改善箇所説明図

250EXC-F 6DAYS

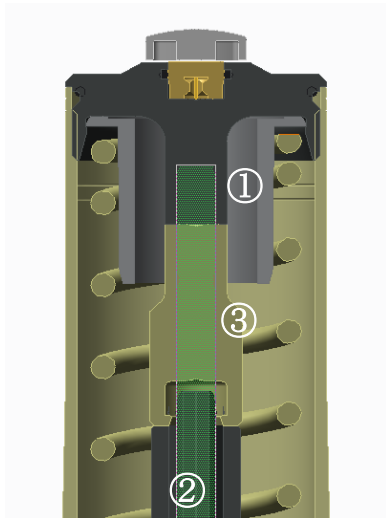
基準不適合発生箇所

左右フロントフォークにおいて、内部のロックナットの締め付けが不適切なため、使用過程で、当該ロックナットが緩むものがある。そのため、異音や走行安定性の支障が発生し、そのままの状態で使用を続けると、当該ロックナットが外れ、最悪の場合、フロントフォークがロックするおそれがある。

全車両、左右フロントフォークを点検し、ロックナットに緩みがあるものは、適切に締め付ける。また、ロックナットが緩みにより損傷している場合には、損傷箇所を新品に交換する。
